## 改善箇所説明図

インストルメントパネルパッド追加

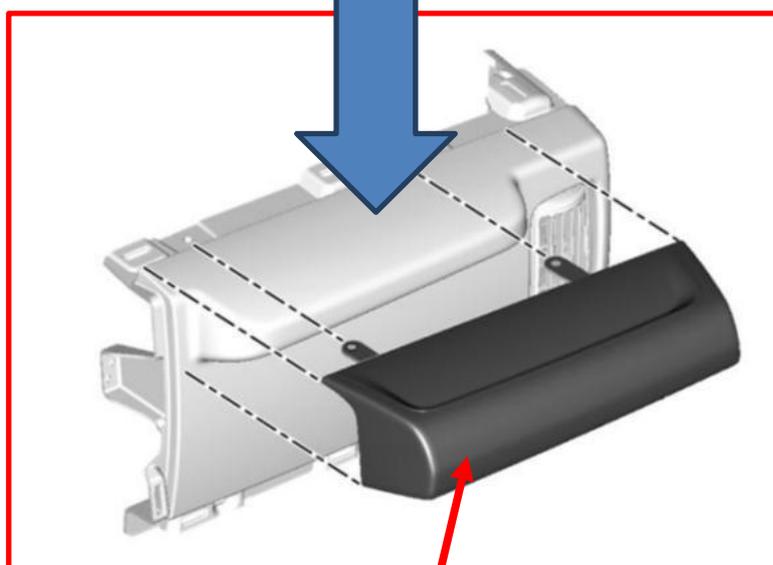
### <基準不適合状態>

インストルメントパネルの材質が不適切なため、助手席の乗員がシートベルトをしていない状態で、事故等によりインストルメントパネルに頭を打ち付けた場合にケガをするおそれがある。

全車両、対策用のインストルメントパネルパッドを追加する。

運転者席側ドア開口部のドアロックストライカー付近に、外-2041 のステッカーを貼付する。
